# 設計変更事例集

平成27年6月

国土交通省  
四国地方整備局

構造図に明示された防護柵

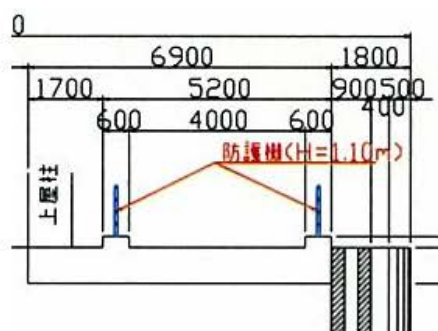
ある工事において、構造図と詳細図及び数量総括表を照査したところ、構造図には、防護柵H=1.10mが明記されているが、その詳細図はなく、数量総括表にも計上されていなかった。

- ①. 本工事で防護柵を設置する必要があるか。
- ②. 必要なら詳細図が必要である。
- ③. 後施工なら柵設置用の箱抜きが必要ではないか。

発注者は、本工事で防護柵を設置する考えであったが、詳細図がなく、工事設計数量も計上漏れをしていた。

発注者は、受注業者との協議に基づき、詳細図及び数量総括表などの設計変更を行った。

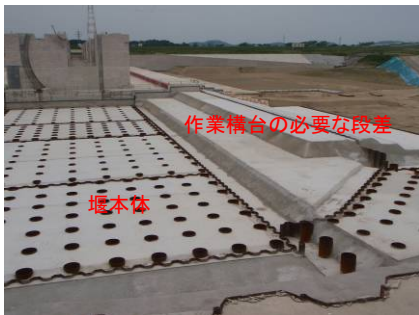
ある工事において、特記仕様書で既設道路を工事用道路として使用すると示されていたが、現場では幅員が狭く蛇行し、両端に構造物もありトレーラー（車幅3.3m）が通行できず、設計図書と現場が一致しない。

受注業者は、資料として既設道路の写真を示し、また工事用道路比較検討書として、特記仕様書に示された既設道路を改良した場合と、新たな工事用道路を新設した場合の資料を提出した。

発注者は、受注業者立会のもと直ちに調査を行い、協議に基づき、道路両端に構造物がない既設道路に新たな工事用道路を施工する設計変更を行った。

作業構台

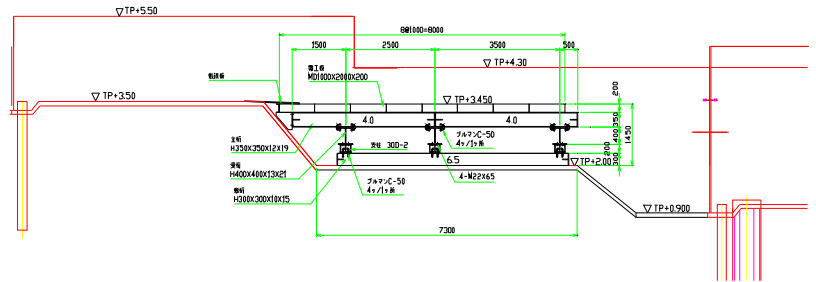
Ⅱ期工事の堰本体の施工に際し、周辺の床付けはひな壇形状で段差が大きい  
ためクレーン等の建設機械を設置する施工ヤードとして適していない。そこで、床  
付けの段差を解消して、施工ヤードを確保するための作業構台を設置した。

Ⅱ期工事はⅠ期工事の施工時とは違い、床付けが全て完了しているため堰本  
体周辺の施工ヤード条件が異なる点を発注者に説明した。

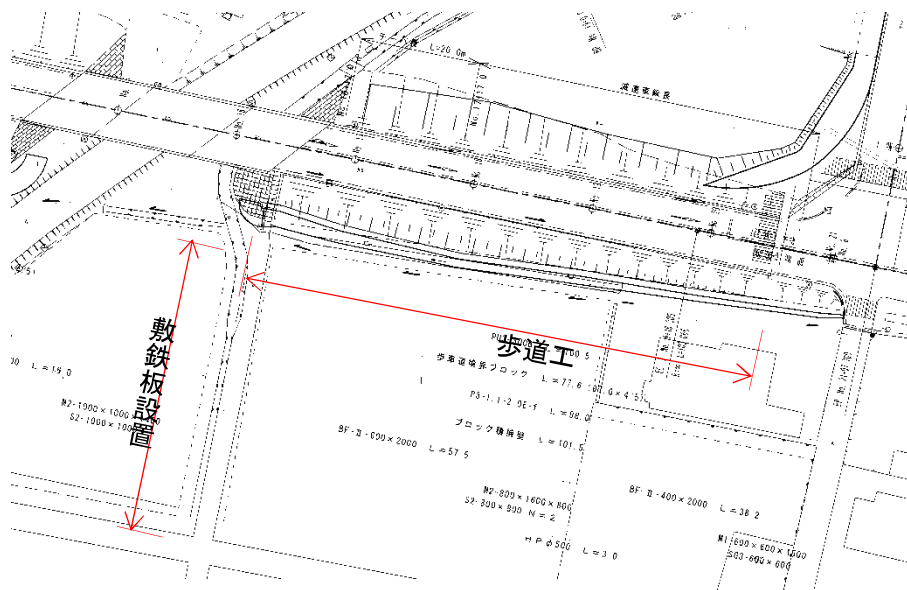
比較的地下水位が高い掘り割り部分に擁壁を設置する工事。背後の道路には占用物が多数埋設されており、抜本的な掘削が困難であったことから、発注者は、地下水対策としてウェルポイント工法を併用した、逆巻き工法による擁壁を計画。

これに対し受注者は、現地は地下水脈の流れが不明瞭で、ウェルポイントによる地下水低下が確実でない。またアンカーのグラウト材が地下水へ混入し、井戸水の汚染が懸念されると報告。受注者から変更協議。発注者は人為的な施工条件と現場が一致しないと判断し、鋼矢板工法へ変更指示。

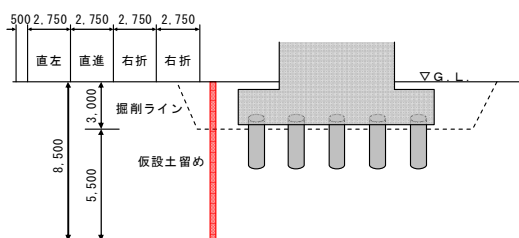
道路改良工事を施工するにあたり、農道(砂利道)を工専用道路として使用することを想定していたが、ダンプトラック等のトラフィカビリティが確保できないこと、敷砂利が田へ飛散しないよう所有者から要望があることから、敷鉄板を敷設することとした。

- ・当初設計では、工専用道路について記載していない。
- ・発注者は農道を現状のまま使用し、必要に応じて補足材を施工することとしていた。
- ・所有者から敷砂利が田へ飛散しないよう要望。
- ・受注者から、現況のままではトラフィカビリティが不足であるので、敷鉄板に変更したい旨の協議。
- ・コーン指数の測定結果より、トラフィカビリティ不足を確認。
- ・経済性、地元要望を考慮し、敷鉄板に変更。

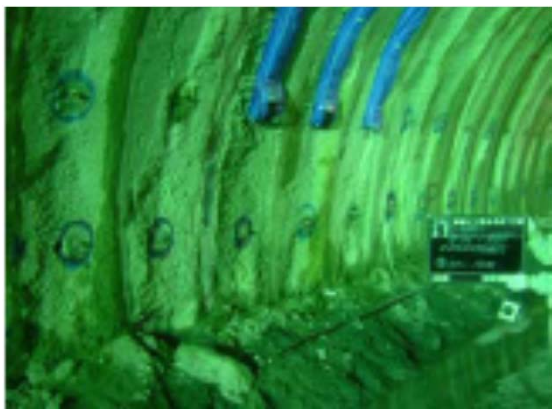
落差工の施工に於いて、仮締め切り(半川締め切り:任意仮設)を行い施工していたが、掘削を行ったところボイリングが発生したため協議を行った。

当初予期できなかった湧水が確認されたため、受注者からの協議により地質調査を行い対策工法を検討し、一部変更指示を発出し、鋼矢板による仮締め切り(指定仮設)に変更した。

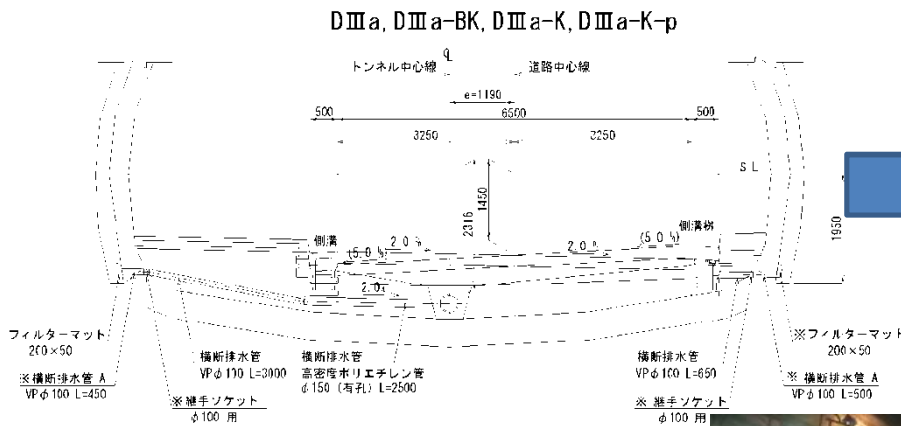
ロックボルトの削孔時に想定外の湧水が発生したため、ロックボルトを当初設計の全面充填式(定着材ドライモルタル)から全面摩擦定着式へ変更した。

湧水量が多く、通常のロックボルト充填材では流出し所定の引張り強度が確保できないことから、発注者と協議の上、摩擦によって定着するタイプへと変更した。
